**REF.: REGIME DIFERENCIADO DE CONTRATAÇÃO – RDC – PRESENCIAL Nº 001/2021. – QUESTIONAMENTO 02.**

**OBJETO:** Contratação de serviços para construção do HOSPITAL Regional em atendimento à solicitação da Secretaria Municipal de Saúde de Catalão, conforme documentos técnicos anexos a este Instrumento Convocatório.

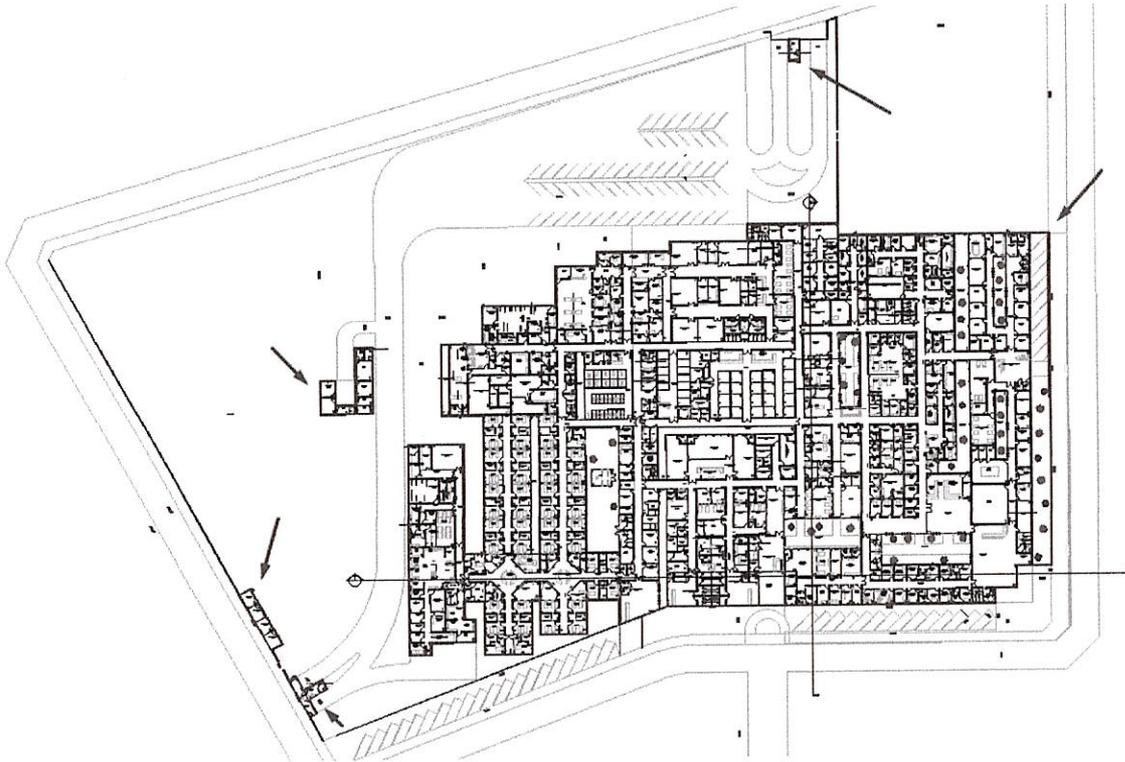
- 1- Na Planta Baixa em PDF disponibilizada no primeiro momento foi apresentado o HOSPITAL Regional de Catalão com uma área total de construção de aproximadamente 12.610 m<sup>2</sup>, porém no arquivo posteriormente disponibilizado em DWG, identificamos os anexos: Guaritas (02) (50,13m<sup>2</sup>), áreas técnicas elétrica e abrigo de gases medicinais(116,56m<sup>2</sup>) e abrigo para destinação de resíduos sólidos (50,67m<sup>2</sup>). Somadas todas as áreas temos uma área de construção de 12.827,36m<sup>2</sup>. Ao levantarmos a área construída do projeto em DWG disponibilizado, considerando as áreas verdes internas da edificação, marquise externa (visualizada em corte 01) somadas às áreas dos abrigos acima indicados e não contabilizados, temos uma área total e construção de 14.183,85 m<sup>2</sup>, conforme indicado abaixo:

Tendo em vista a necessidade de isonomia do processo na análise de propostas de preço, qual a área de construção a ser considerada?
